EIEND. ARKIV
GNR 21 BNR 237

188. Solveig Skarsvåg, byggemelding vedk. hytte ved Heiavatnet.

1. Byggemelding. 2. Teikningar (v/ark. Halseth). 3. Kart, M. 1:5000. 4. Nabovarsel. 5. Melding om fråstand frå riksveg (Vegsjefen i Hordaland). 6. Brønn, kjemikalieklosett.

Vedlegg: skisse.

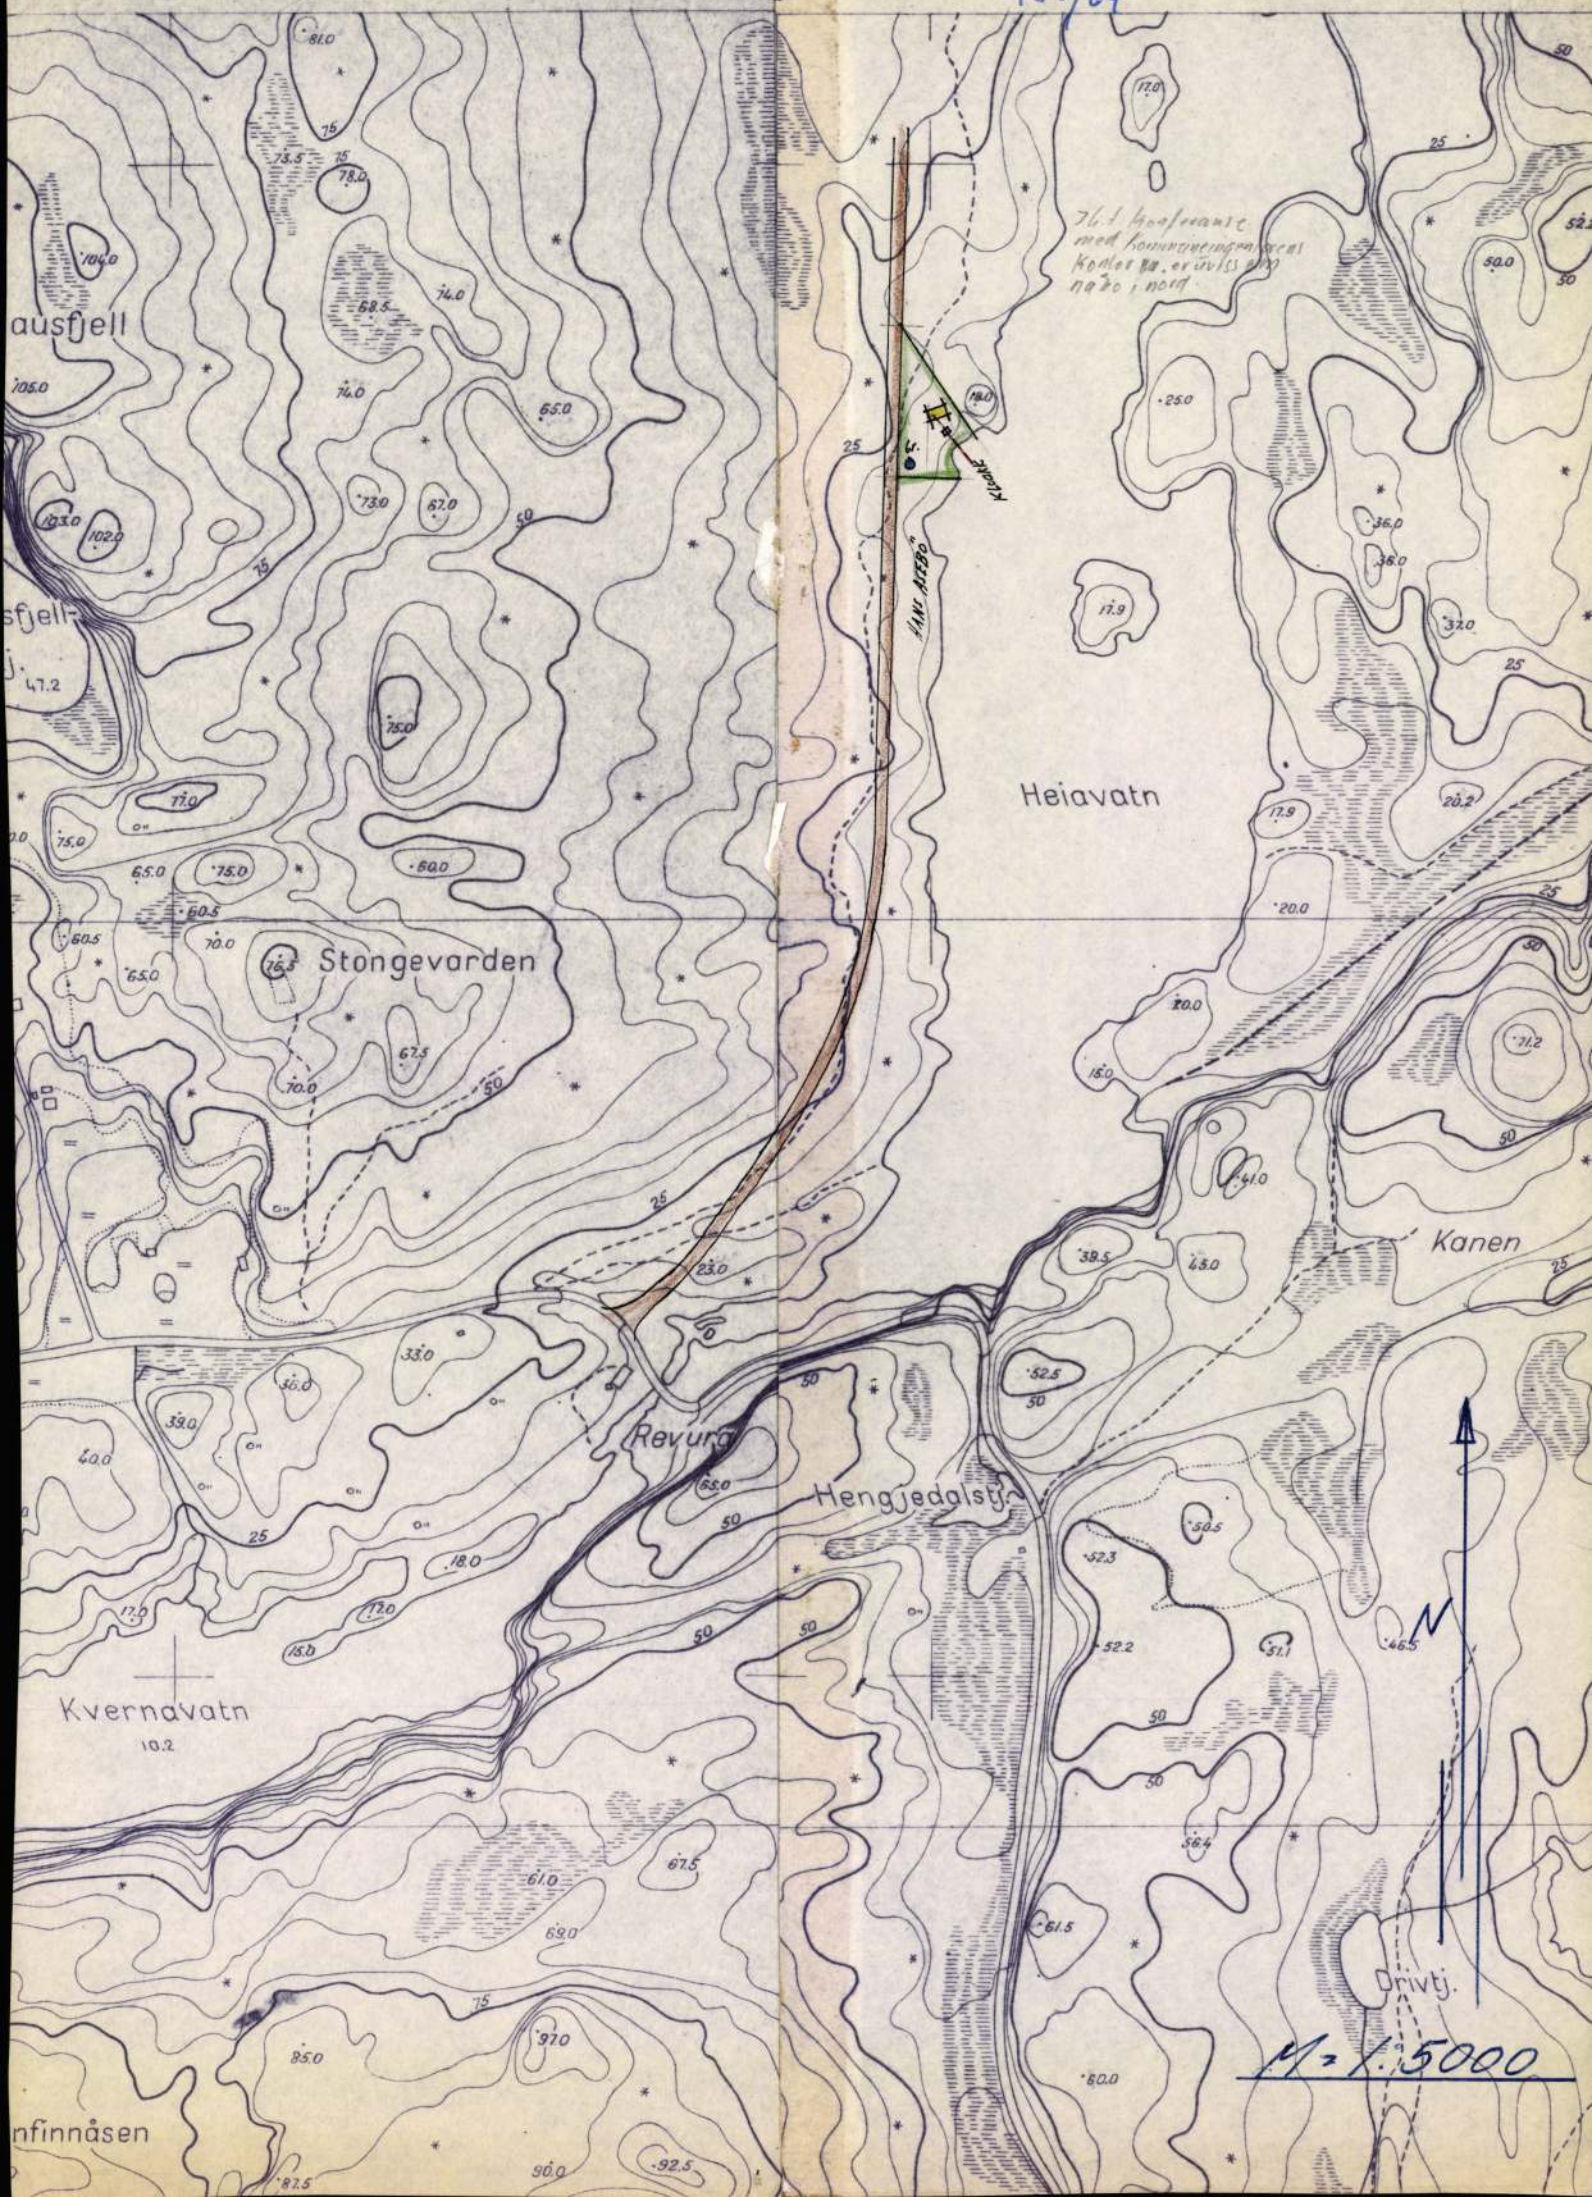
Etter å ha sett på forholdene på stedet må vi desverre avslå Deres søknad
om dispensasjon.

På denne vegstrekning er byggeavstanden som fastsatt i veglova foreslått
reduisert til 20 m.

De kan regne med at De vil få tillatelse til å plasere hytten slik at avstanden
mellom denne og vegens midtlinje ikke bli mindre enn 20 m.
